## 同心中空軸／同心中実軸 減速機部外形寸法変更のお知らせ

下記シリーズの一部機種で、減速機部の寸法を変更します。

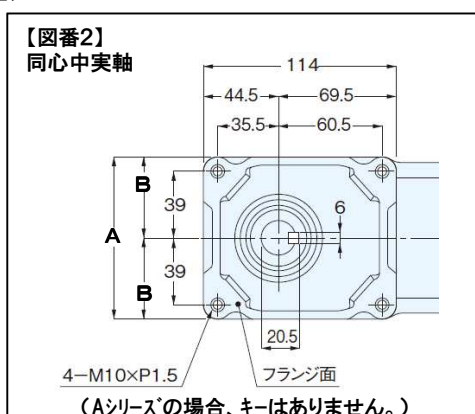
図番	A寸法	B寸法
【図番1】 同心中空軸 F2S AF3S VF3S AF3SZ	旧:96 ↓ 新:98	旧:48 ↓ 新:49
【図番2】 同心中実軸 F2F AF3F VF3F AF3FZ	旧:96 ↓ 新:98	旧:48 ↓ 新:49

※その他の寸法に変更はありません。取り付け寸法も同じです。
